RAPORT DE EXPERTIZĂ nr. 9843-09-23/T

**privind starea elementelor de construcție și structurii de rezistență a
clădirii Muzeului Național al Literaturii Române cu nr. cadastral
0100202.017.01, din str. A. Mateevici, nr.79, mun. Chișinău, în scopul
restaurării acestuia (etapa 2).**

Întocmit în baza solicitării
Muzeului Național al Literaturii
Române din 15.09.2023

Schema privind executarea golurilor pentru ușă în pereti

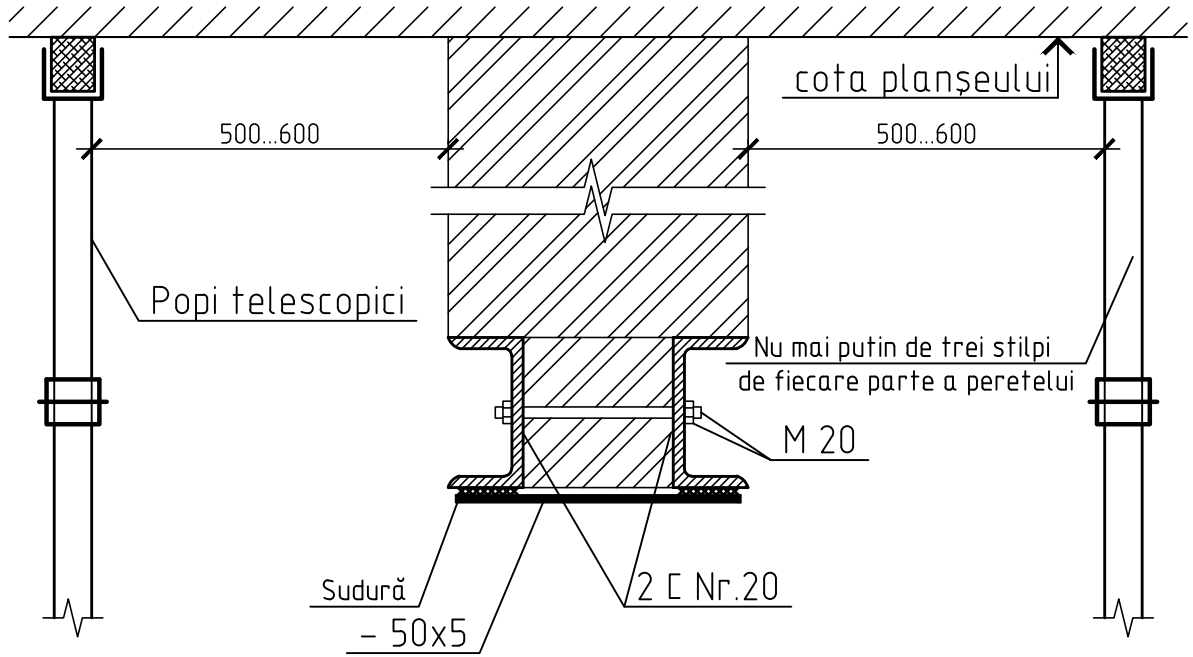
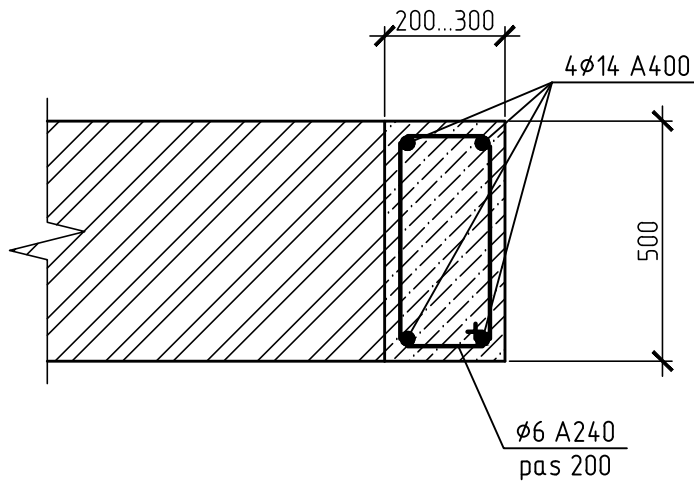
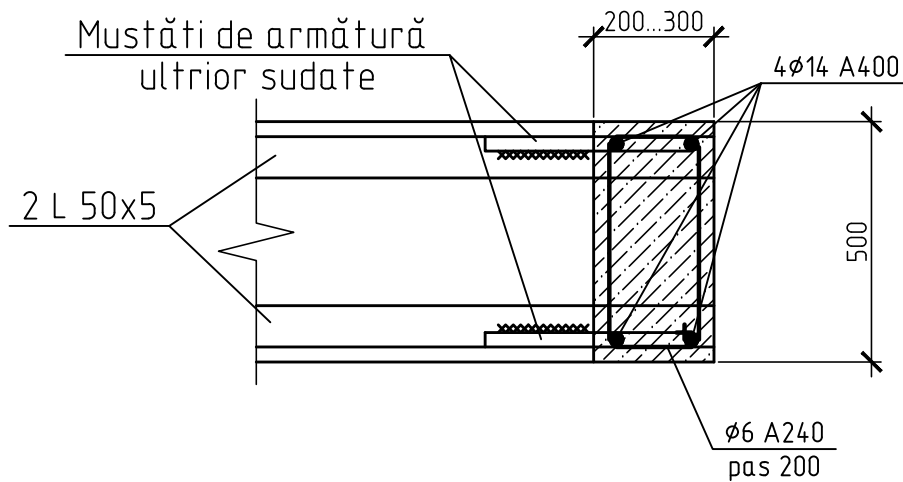
b) formarea golurilor noi de ușă în pereții structurali se va realiza în conformitate cu recomandările expuse pct. 2 al prezentului Raport și schițelor anexate la prezentul Raport de Expertiză;

Sucesiunea executării golului pentru ușă în perete:

1. se taie zidăria pentru posibilitatea montării buiandrugului la cota necesară golului de ușă; totodată se vor monta pozii telescopici conform schemei prezentate;
2. se montează buiandrugul alcătuit din două profile de oțel de tip „U”;
3. se execută două goluri verticale prin tăierea zidăriei, pentru a fi posibilă montarea carcaselor de armătură și execuția stâlpilor din beton armat, la distanța de min.300mm de la marginea buiandrugului; se va prevedea și la partea inferioară pentru a fi posibilă montarea carcaselor cu mustățile de armătură;
4. execuția și montarea carcaselor de armătură prin sudarea acestora către buiandrugul montat;
5. execuția cofrării și betonării propriu-zise a stâlpilor cu beton clasa C20;
6. demontarea zidăriei din interiorul golului preconizat;
7. montarea elementelor pragului din două corniere prin sudură cu mustățile de armătură prevăzute anterior.

Sucesiunea executării lucrărilor poate fi modificată în cazul specificului amplasamentului golului executat în perete, fără a diminua rezistența clădirii în ansamblu.

Este strict interzisă utilizarea utilajelor actionate prin abataj.
